HENVENDELSER MODTAGET I HØRINGSPERIODEN

FORSLAG TIL LOKALPLAN LYGTEN II OG KOMMUNEPLANTILLÆG

HØRINGSSVAR VEDRØRENDE LYGTEN II - LOKALPLANFORSLAG OG KOMMUNEPLANTILLÆG

Situationsplan - Rampe P-kælder

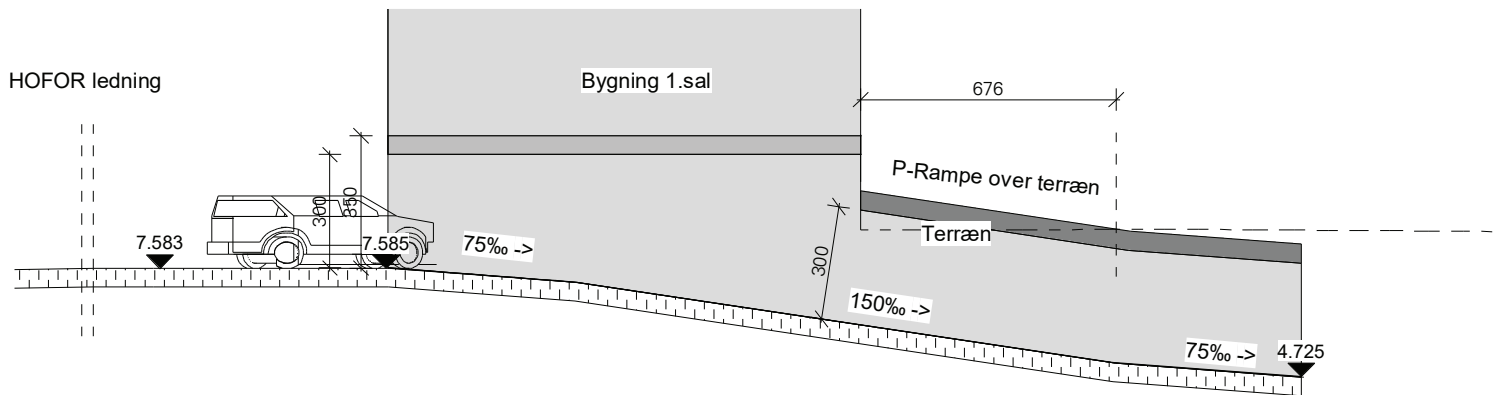
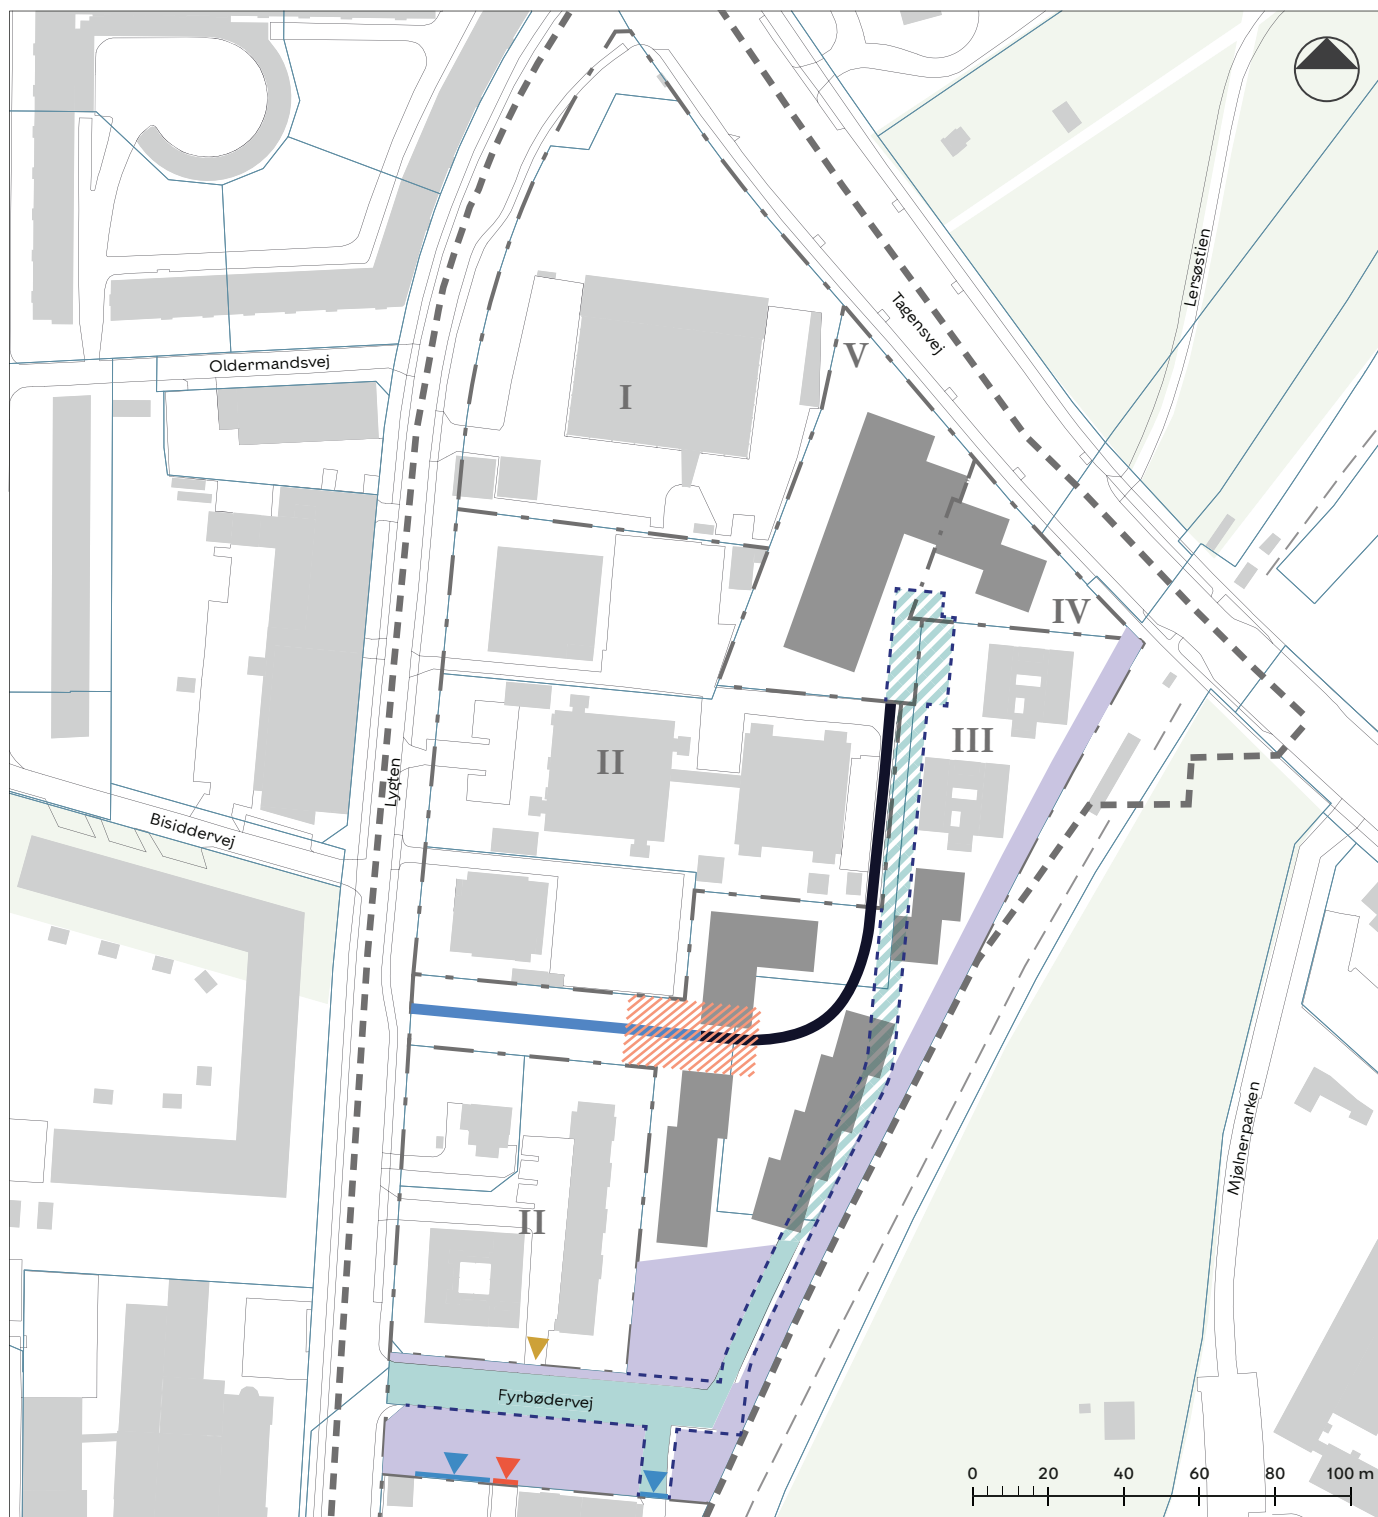
Høringssvaret omhandler placering af nedkørsel til parkeringskælder inden for lokalplansområdet. Grundejer ønsker fleksibilitet i forhold til udpegning af et specifikt sted for placering af nedkørselsrampen. Dette for at få mulighed for at undersøge forskellige forhold nærmere inden valg af endelig bedst mulig placering.

Det er et stort ønske for grundejer at placere nedkørselsrampen på en sådan måde, at så få lejligheder som muligt i stueplan bliver påvirket og får ødelagt kvaliteten i boliger eller i værste fald går tabt, så der opstår større "døde" områder i stueplan. Med den udpegede placering på Tegning 3a, under en bygning på langs, opstår der et stort lukket facadestræk på ca.25 meter, idet p-rampen forhindrer etablering af stuelejligheder i hele dens fulde længde. Dette vil være rigtig trist for området, men denne placering er umiddelbart den eneste mulighed for nu, idet en mere hensigtsmæssig placering på den anden side af vejen (se skitse 1) muligvis vil kræve ledningsomlægning. En evt. ledningsomlægning kræver undersøgelser og dialog med ledningsejer, hvilket først kan påbegyndes når der kobles ingeniør og entreprenør på projektet i projekteringen. Ledningsomlægning kan være problematisk og muligvis ikke en mulighed.

Vi vil derfor appellere stærkt til at man i lokalplanen udpeger en zone inden for hvilken nedkørsel til parkeringskælder kan placeres, eksempelvis som på medsendte skitse 2. På den måde skabes fleksibilitet i lokalplanen til at få løst udformning af parkeringskælder og parkeringsrampe på bedst mulige måde.

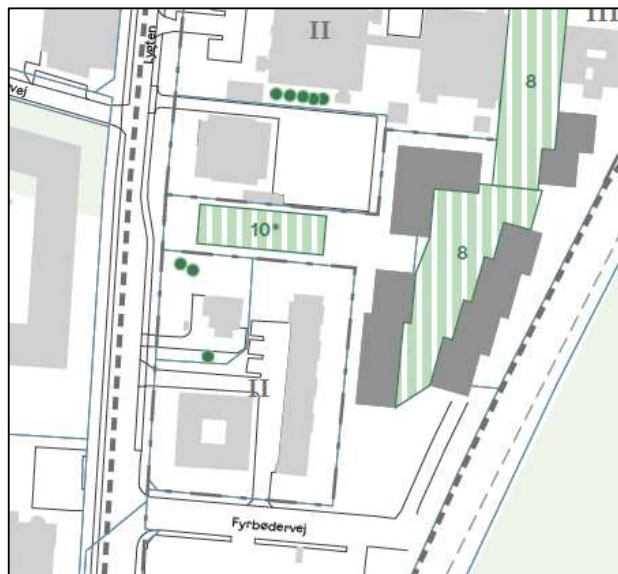
I det østlige område i og ved Fyrbødervej er der en spildevandsledning (grøn ledning) og en regnvandsledning (blå ledning). Ledningerne er markeret med en lilla cirkel på billede XX.

Der er tale om den østligste markering. Det ses, at der oven på ledningerne er placeret byggefelter, hvilket betyder at ledningerne skal omlægges, såfremt disse byggefelter fastholdes. Det bemærkes, at regnvandsledningen højest sandsynligt afvander baneterrænet, og derfor er nødvendig for togdriften. Der er dog tale om forholdsvist små regn- og spildevandsledninger, som kan omlægges uden at det resterende spildevandssystem i området omkring lokalplanområdet bliver påvirket.

I den vestlige del af lokalplanområdet (markeret med en lilla cirkel) har HOFOR en stor bassinledning (tunn3000x2500B), som er kritisk for HOFORs samlede

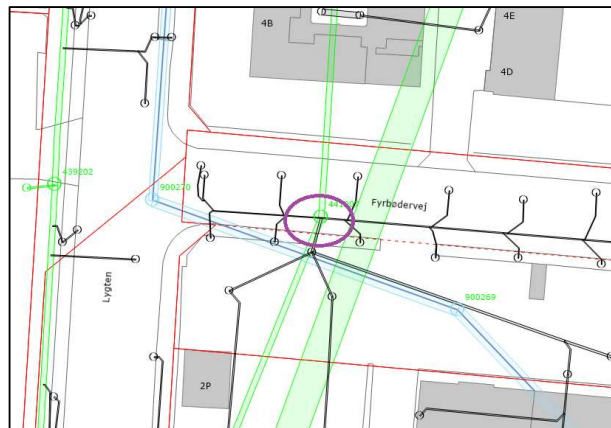
Tunnelens tracé er planlagt at løbe under lokalplanområdet, se nedenstående figur.

På det foreliggende grundlag er det ikke muligt, at identificere eventuelle konflikter mellem lokalplanforslaget og Svanemøllen Skybrudstunnel for så vidt angår for eksempel parkeringskældre og fundering for etagebyggeri.

På denne baggrund tager HOFOR forbehold for udfordringer med parkeringskældre og fundering af etagebyggeri i det kommende byområde Lygten II.
